**Département de la Moselle
Commune de VALMONT**

**Rapport, avis et conclusions du
Commissaire Enquêteur**

**préalable à la délivrance du permis de construire pour la
réalisation d'une centrale photovoltaïque au sol sur le territoire de
la commune de Valmont (57730)**

Demandeur : Société FRANSOL 48 SAS
Siège social : Kronos Solar Projects France 29 rue Vauthier 92100 Boulogne-Billancourt

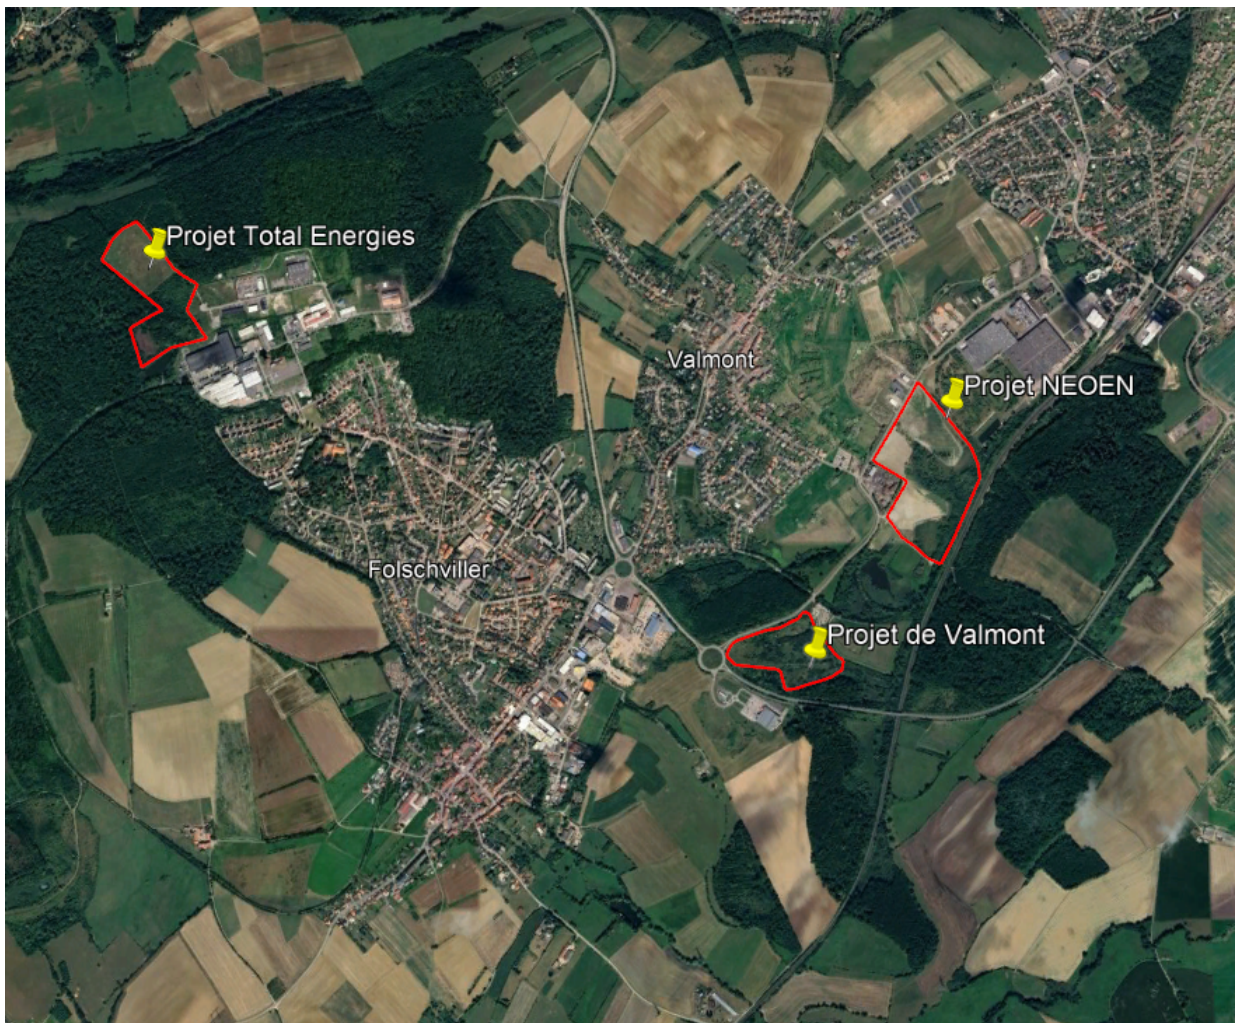
6. Dans la contribution anonyme n°16, la personne l'ayant déposée s'interroge au sujet de l'étude d'impact. Cette dernière démontre-t-elle que la fonctionnalité du corridor écologique reconnu au titre de la Trame Verte et Bleue de Lorraine, dans lequel le projet s'inscrit selon ses propres termes, est maintenue malgré l'implantation d'une clôture de 2 mètres traversant ce corridor ? et les mesures compensatoires prévues sont-elles suffisantes pour garantir le maintien de la continuité écologique pour l'ensemble des espèces qui utilisent ce corridor ?

- respect de l'emprise de l'espace naturel sensible du marais de Valmont ainsi que des secteurs boisés
- respect d'une bande inconstructible de 50 m le long de la lisière de la hêtraie-chênaie-charmaie (distance supérieure aux recommandations LPO et des CEN qui préconisent 20-30 m) ;
- conservation des haies en périphérie du site ;
- création de haies pour maintenir les connexions écologiques en périphérie du site.

Les corridors sont ainsi maintenus le long des lisières forestières, de certains fourrés arbustifs de la phragmitaie inondée et du cours d'eau, là où se déplacent les chauves-souris. Les oiseaux du cortège arbustif seront favorisés grâce au maintien et la création de nouvelles haies.

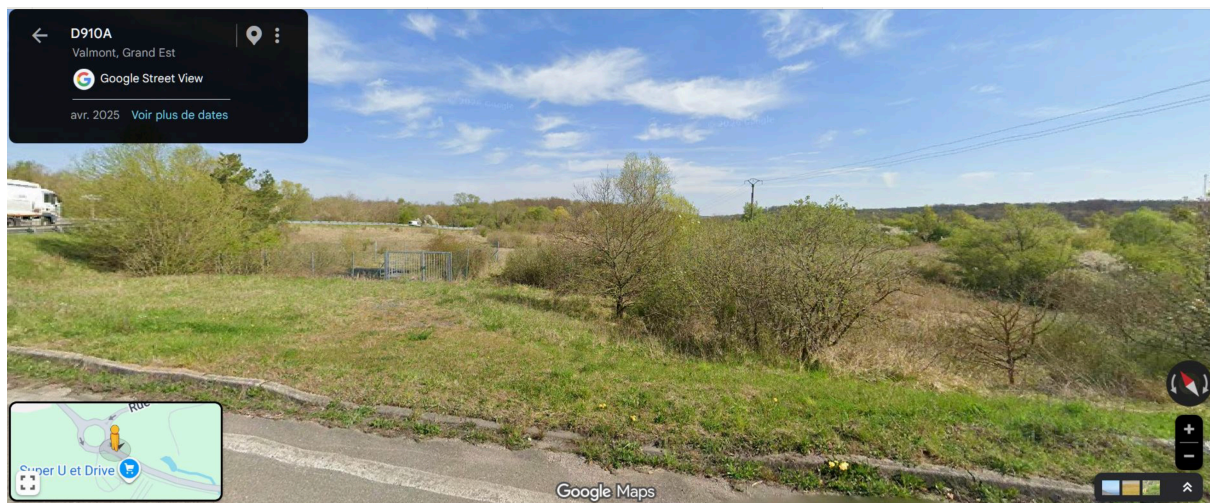
14. Suite à l'avis de la Direction Régionale de l'Environnement, de l'Aménagement et du Logement (Service eau, biodiversité, paysages - pôles sites et paysages): quels types d'essences avez-vous prévu pour les haies à créer afin de maintenir une continuité écologique autour du site ? A quel moment ces haies seront-elles plantées ? Quel budget avez-vous prévu pour ces mesures de réduction des habitats et zones humides en phase d'exploitation de la centrale ?

Deux nouvelles haies seront créées pour maintenir une continuité écologique autour du site. Une haie de 225 m de long sera implantée le long de la rue du général de Gaulle et le long de la RD910a une haie de 50 m de long sera ajoutée au sud-est de la centrale.

Les espèces à planter pourront être similaires aux fruticées de l'aire d'étude en privilégiant les épineux (en gras dans la liste ci-dessous) : cornouiller (*Cornus sp.*), noisetier (*Corylus avellana*) aubépine (*Crataegus monogyna*) troène (*Ligustrum vulgare*) arbres fruitiers (pommier, poiriers), merisier (*Prunus avium*), prunellier (*Prunus spinosa*), églantier (*Rosa canina*), ronces (*Rubus sp.*). Cette liste peut être étoffée avec d'autres espèces locales.

La plantation de la haie devra respecter le planning suivant :

- planter les arbres entre novembre et février pour favoriser leur reprise ;
- entretien des haies tous les 3 ans entre début août et fin octobre pendant toute la durée d'exploitation du projet.

Création d'un chemin piéton du giratoire à la parcelle n°21 forestière

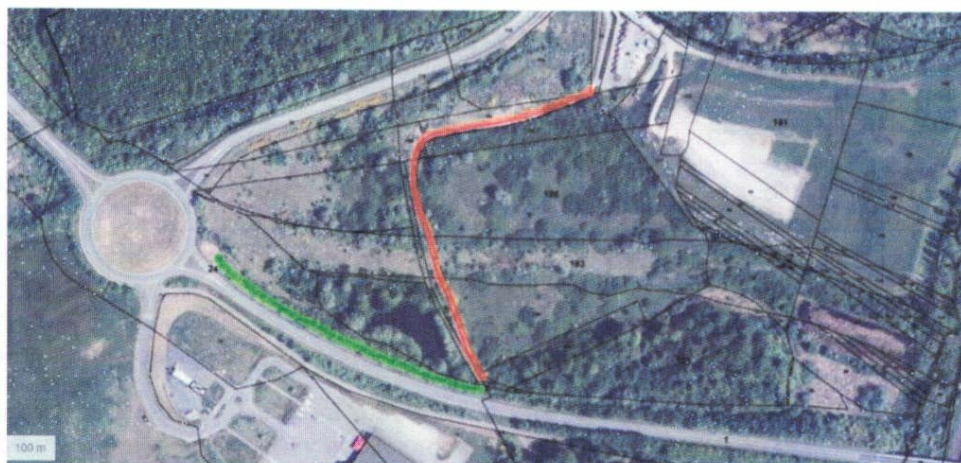
Ce cheminement peut débuter au niveau du giratoire au pied de la clôture et de la haie d'enceinte. (voir documents ci-dessous)

- Cheminement à réaliser pour l'accès à la parcelle n°21 ONF ou 176 cadastrale. Ce cheminement devra être réalisé en dehors de l'enceinte du site.
Ce cheminement peut longer la clôture et la haie du site d'implantation
- Cheminement d'accès à la parcelle n°21 ONF ou 176 cadastrale

Le tracé proposé s'implante sur la parcelle section 24 numéro 27 appartenant au Département de la Moselle. Le porteur de projet ne dispose pas de droits sur cette parcelle et ne peut donc pas répondre favorablement à cette demande.

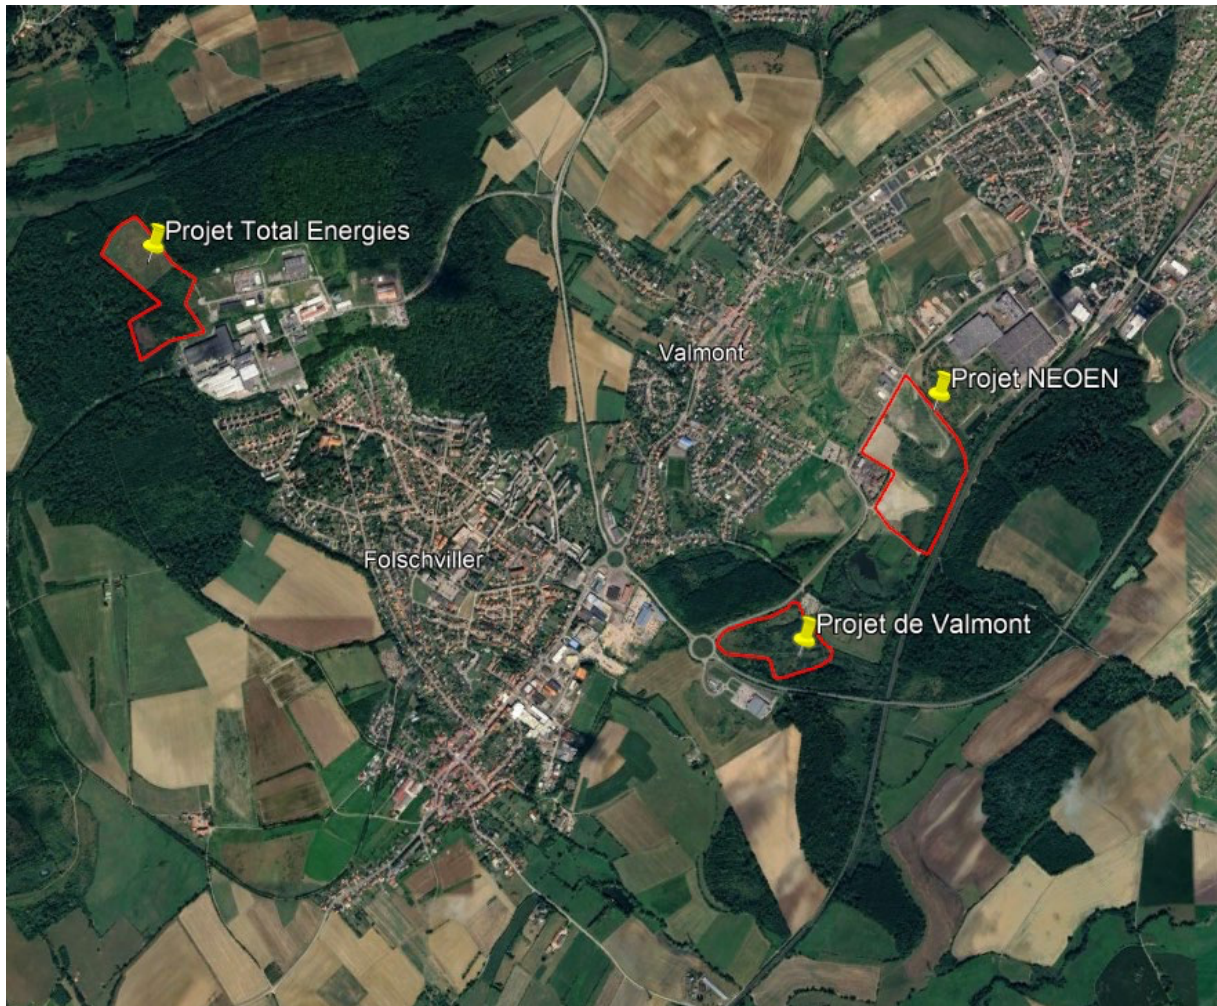
9. Dans les autres projets connus de centrales photovoltaïque au sol à moins de 20 km du site du projet de Kronos Solar, il y a le projet porté par la société NEOEN sur le territoire de Valmont et celui porté par la société TotalEnergies Renouvelables sur le site de Folschviller. Afin de voir la localisation de ces trois projets sur le territoire, vous serait-il possible de fournir une cartographie (vue aérienne) présentant l'emprise des 3 projets.

DETAILS - ÉLÉVATIONS DES PORTAILS D'ENTRÉE ET DE LA CLÔTURE - échelle 1/50e

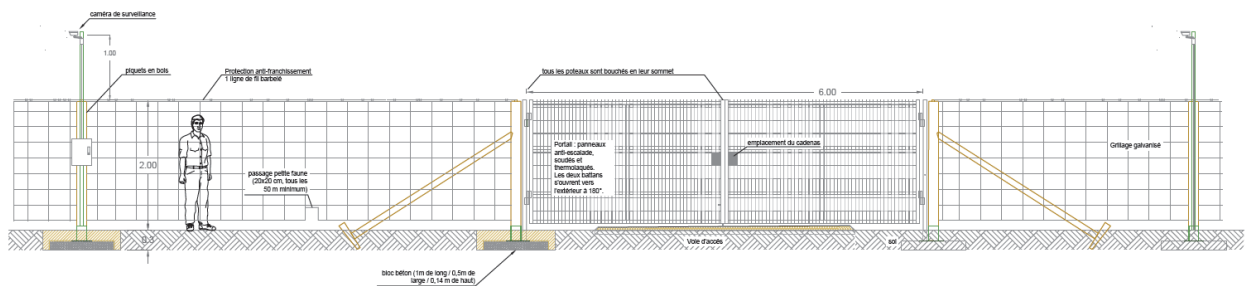
12. En phase d'exploitation de la centrale solaire de Valmont, les aménagements extérieurs (clôtures et barrières) sont-ils prévus pour être perméables à la circulation de la petite faune ?

Des passages pour la petite faune sont prévus dans les clôtures, à raison d'un passage de 20cmx20cm tous les 50m.
